雲林離島式基礎工業區施工期間環境監測98年第2季
(98年04月~06月報告)行政院環境保護署審查意見回復情形

雲林離島式基礎工業區施工期間環境監測99年第四季
(99年10月~12月報告)行政院環境保護署審查意見回覆情形

雲林離島式基礎工業區施工期間環境監測100年第2季
(100年4月~6月報告)行政院環境保護署審查意見回復情形

圖 1 新與區潮間帶於各年度之懸浮固體最高、平均與最低濃度變化(測站 N1)

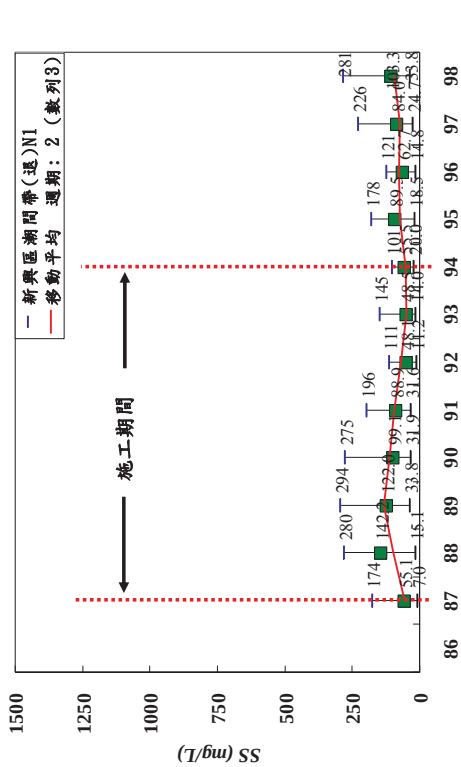
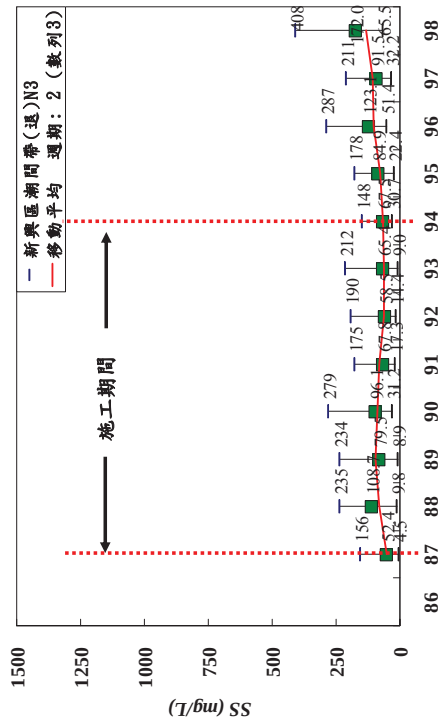
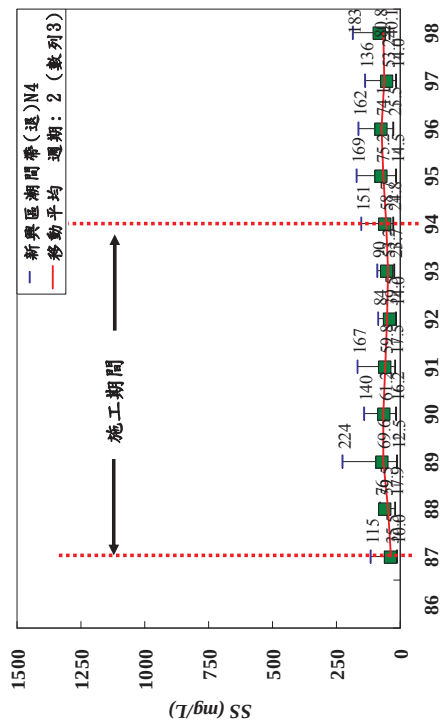
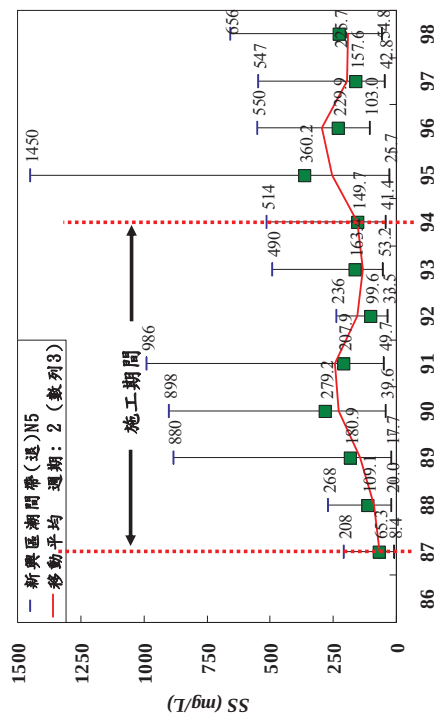
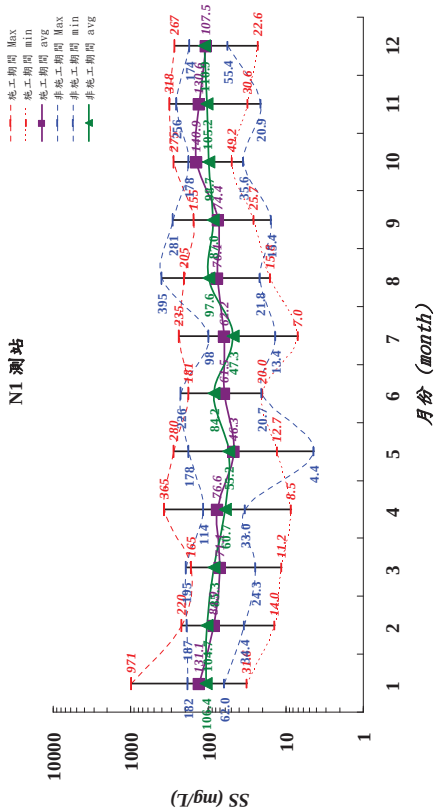
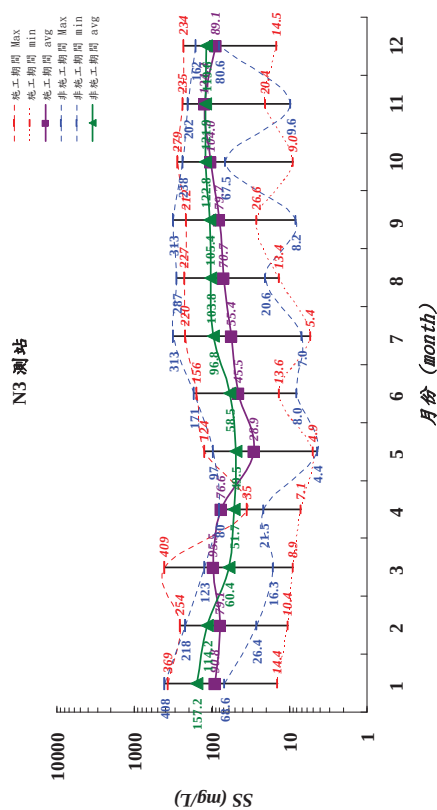
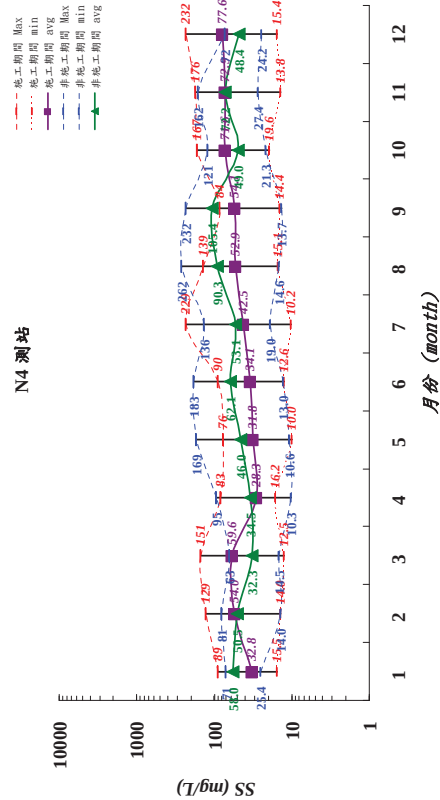
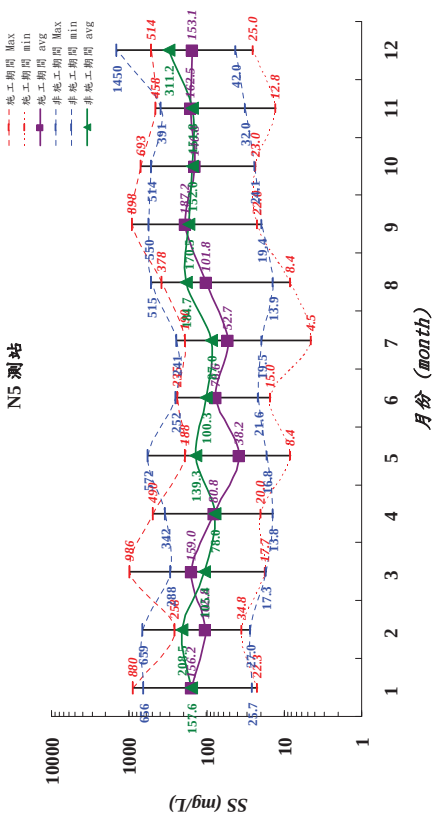
行政院環境保護署意見	意見回復
1. 本署98年10月1日環綜字第0980088814號函說明三「本署新與區潮間帶於退潮計有溶解氧、五日生化需氧量、大腸桿菌群、氨氮與磷及漲潮期計有大腸桿菌群、氨氮、符合甲類海域水質標準。請於下次報告中將歷年來不符合甲類海域水質標準檢測項目，就採樣時間、氣候狀況、陸源污染及本計畫施工期間可能污染等項目，列表分析說明。」之本意，係請就本計畫施工期間對新與區潮間帶可能產生之水質影響，並請就本計畫施工地點與施工期程對新與區潮間帶可能之水質影響，提出分析說明。	本計畫於新與區造地施工方式，乃先築堤而後填土，以避免產生之高濁度水範圍擴大；另施工區內未設營區，不致產生生活污水。故施工期間之造地工程，對新與區潮間帶可能產生之水質影響，主要為水體混濁程度之改變。因此，倘若施工不當則可能造成鄰近區域水體懸浮固體物濃度增高。而近岸水體混濁程度變化，主要係受水中懸浮固體物含量多寡所決定，如來自於大自然力量的颱風所引起之強風豪雨冲刷地表，以及東北季風期風浪拍打近岸翻攪水體，都將造成水體懸浮固體物濃度遽增。如新與區潮間帶懸浮固體物濃度高值，多發生在颱風大雨或東北季風期間。 以下即針對新與區施工地點與施工期程，對鄰近新、舊虎尾溪潮間帶區可能產生之水質影響項目一懸浮固體量變動情形作說明： 1. 由各年度懸浮固體物濃度統計變化圖顯示(圖1~圖4)，位於新、舊虎尾溪間一有才寮排水(N3)、馬厝排水西北側(N4)潮間帶，以及新與區區東南側之馬厝與舊虎尾溪口外潮間帶(N5)，於新與區造地施工期間(民國87年5月至94年12月)與非施工之停工後(民國95年1月~98年9月)相比，其施工期間懸浮固體濃度並無明顯偏高；而位於新與區東北側之施厝寮排水與新虎尾溪測站(N1)，則於施工之88與89年間，曾出現相對較停工後略高之測值，但增高之懸浮固體濃度有限。以施工期間平均濃度最高值(88年：$SS_{mean}=142\text{ mg/L}$)為例，比停工後(98年：$SS_{mean}=103\text{ mg/L}$)高出39 mg/L，而同年度最高值則相近(88年：$SS_{max}=280/98\text{ 年}$：$SS_{max}=281\text{ mg/L}$)，並無異常偏高，且自90年起亦無持續增高之趨勢。 2. 此外，從施工與非施工期間(停工後)各月之懸浮固體濃度高低變化統計(圖5~圖8)顯示，其月平均濃度於施工與非施工期間互有高低，並未有施工期間各月的平均濃度明顯高於停工後之現象。 3. 另由新與區施工期間與非施工期間懸浮固體物平均濃度(退潮)比較可知(表1)，除新虎尾溪出口潮間帶(測站N1)，於施工期間平均濃度略高於非施工期間外，其餘整體呈現非施工期間懸浮固體物平均濃度較高之特性，且非施工期間總平均濃度(129 mg/L)比施工期(91.6 mg/L)明顯高出37.4 mg/L，亦即非施工期間懸浮固體物平均濃度，仍比施工期間高出約40.8%。此顯示出新與區圍堤造地施工行為，於施工期間對鄰近水體所造成的混濁擾動程度，與非施工行為為知大雨冲刷，或風浪翻攪淺水區所產生之高懸浮物相比，整體而言並不顯著。 4. 綜合上述分析可知，新與區於造地施工期間，並未對該鄰近潮間帶區水體之懸浮固體量，產生明顯增量之不利影響。

圖1 96 年度至 100 年度參寮區河川/河道歷次氨氮濃度變化圖

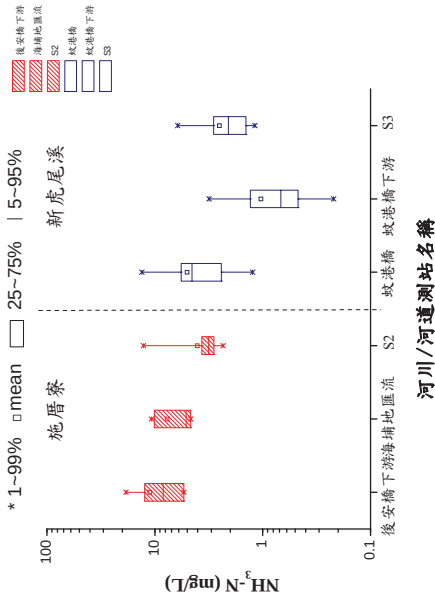
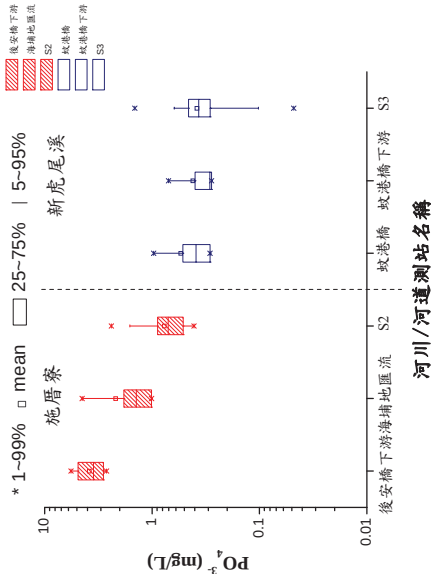
行政院環境保護署意見	意見回復
4.工業區附近河口河川水質欠佳，監測報告表示屬於內陸排放與本(雲林離島式基礎)工業區無關，請補充及檢附相關判讀依據。	4.謝謝指教，請參閱如下附件-河口水質污染補充說明。
5.報告書P.3-38頁，地下水質民井4之錳含量1.51mg/L比歷年之監測數值大幅攀高，且超過地下水監測基準0.25mg/L，P.3-35頁內文說明與歷年相似，請修正說明。	5.謝謝指教。 有關地下水質民井4之錳含量比歷年之監測數值大幅攀升之情形，由於該井屬民生用井非一般標準監測井，故不受相關規範管理。因民井設置位置與深度皆與監測井有一定程度之差異，且易受人為活動（例如：畜牧、養殖等）影響，因此，該井地下水相關檢測數據僅作為背景資料使用，並與工業區內監測井檢測之數據比對使用。經比對歷年之檢測結果，本次錳確有大幅攀高情形，後續仍將持續採樣監測，以追蹤其濃度變化。另外針對P.3-35頁內文說明與歷年相似之情形，係指除了錳以外之其餘重金屬而言，包含銅、鉛、鋅、鎘、鉻、砷、鐵、鎳及汞，並非特定針對錳數值進行說明。
6.附錄四原始紀錄表七、八，河口水質報告重複，未見陸域水質報告及底泥之報告(僅有封面)。	6.謝謝指正，報告資料因印刷排版疏漏，爾後將詳加注意改正。
7.河川及海域水質底質重金屬於2月3月有執行監測(P.1-19-21)，未見監測及結果說明。	7.謝謝指教， 河川及海域水質、底質重金屬 監測結果說明請參閱報告書p2-56~p2-57。
8.請提供本季執行地下水採樣之原始紀錄，以利審查。	8.謝謝指教。 本季地下水採樣之原始紀錄已檢附於附錄中，惠請查閱附錄4-地下水質調查結果。

以96年至100年度於參察區近岸水體水質之主要污染來源為例，由施厝寮與新虎尾溪的下游河川、河口至潮間帶測站氨氮與磷之濃度分布可知，於退潮期間各測站之氨氮(圖1)與正磷酸鹽-磷(圖2)濃度盒子圖變化趨勢顯示，施厝寮接近出海口位置(S2)與新虎尾溪接近出海口位置(S3)之隔離水道測站，整體平均皆較其相對上游的河川測站為低，其濃度分布呈現向海域遞減之特性。如施厝寮排水的後安橋下游與海埔地匯流，新虎尾溪的蚊港橋與蚊港橋下游測站，其氨氮與正磷濃度，均呈現上游河川高於下游河口，而隔離水道則為最低分布，但其中隔離水道S3測站由於來自北方施厝寮匯入的加成影響，造成S3測站之氨氮與磷濃度較高於蚊港橋下游。

臭氣圖 3.1.1-4 更新如下

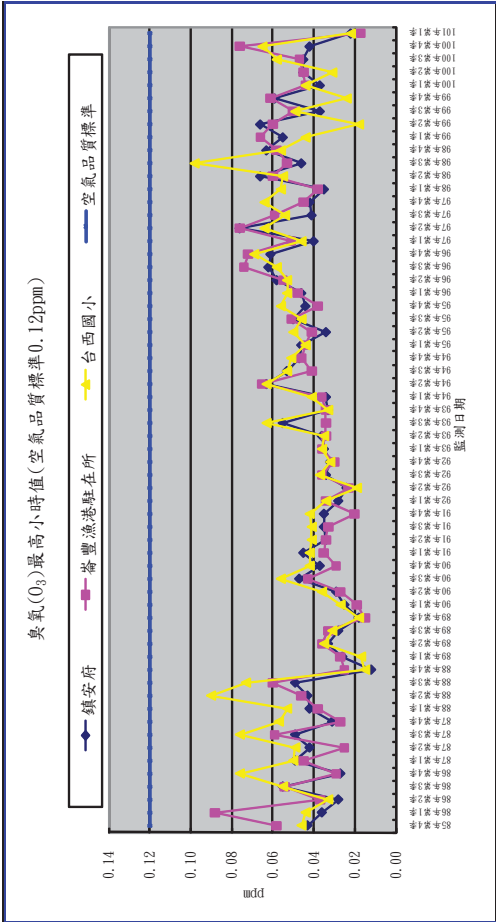
雲林縣政府意見	意見回覆
一、前揭函文本府收文日期為101年5月9日，附件送達日期為101年5月18日，建議爾後公文與附件一併寄送。	一、敬悉，遵照辦理。
二、本季噪音監測未超出標準	二、敬悉。
三、臭氣監測敘述(p3.2)與圖 3.1.1-4(p3.8)顯有不符，請修正。	三、謝謝指教，圖 3.1.1-4 已修正如附件。
四、P2-53~p2-68 圖 2.9-1 中，圖例標示有最大值、平均值及最小值，但於所列趨勢圖中並未完整顯示，請修正內容。	四、謝謝指教，本計畫民國 87 年執行期間係採集多種潮位水質，故於圖 2.9-1 顯現最大值、平均值及最小值之趨勢分析，而由民國 88 年開始調整採樣作業，僅於高、低潮位各進行一次採樣分析，爰此趨勢圖上以高潮位(H)及低潮位(L)水質分析結果進行解析。
五、海域水質雖測值多介於歷年變化範圍，但部分測項(如參寮排水測站之氨氮)較近期監測結果為高，請探討可能原因並持續監測留意其變化趨勢。	五、謝謝指教，由雲林沿海水質狀態之空間變化顯示，雲林離島工業區長期受到新虎尾溪與舊虎尾溪等陸源不定期畜牧廢水與生活污水排入影響，使生化需氧量、氨氮等有機污染指標於河口濃度明顯高於海域，而潮間帶水質介於其間，顯現污染濃度分布從河口向海域遞減之特性，後續將持續監測其變化趨勢。
六、海域水質部分監測值除標明與歷次相比無異外，請註明監測值是否符合相關水質標準或 NOAA 容許濃度。	六、謝謝指教，海域水質相關監測結果於後續報告中將列入美國 NOAA 容許濃度進行解析。
七、地下水除閘切水質外，於鄰海地區亦須觀測及探討地下水水位變化情形，及其與水質項目濃度變化之相關性。	七、謝謝指教，本計畫所進行之地下水監測，主要針對已陸化區域所設立之 2 口監測井及附近地區原有 2 口水井，進行每季 1 次之地下水水質監測，地下水水位監測則係以已陸化區域所設立 2 口監測井進行連續式觀測，歷年來皆有持續監測地下水水質及水位變化趨勢，後續將加強探討地下水水位變化及與水質項目濃度變化之相關性。
八、宜將「附錄四-6-表 1」移至本文，並加入相關重要參數欄位，如監測及管制標準值、溶氧、水深及總溶解固體物等。	八：謝謝指教，將於第 2 季予以修正。
